Изменение № 1 ГОСТ 25142—82 Шероховатость поверхности. Термины и определения
Принято Межгосударственным советом по стандартизации, метрологии и сертификации (протокол № 95-П от 30.01.2017)

Зарегистрировано Бюро по стандартам МГС № 13077

Черт. 27

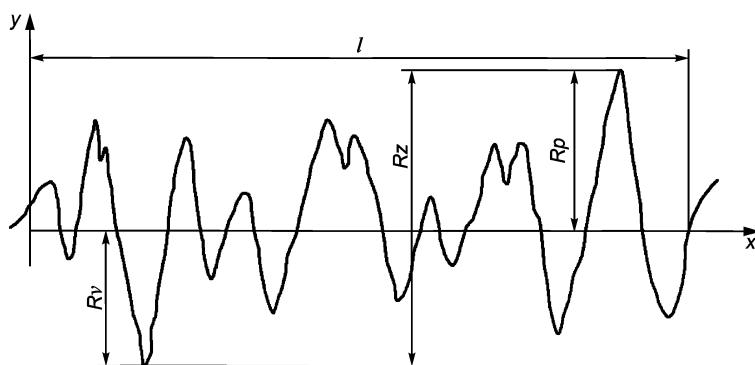
Термин и определение 2.7 изложить в новой редакции:

Чертеж 27 изложить в новой редакции:

«2.7 Наибольшая высота профиля R_z

Сумма высоты наибольшего выступа профиля R_p и глубины наибольшей впадины профиля R_v в пределах базовой длины l (черт. 27)».
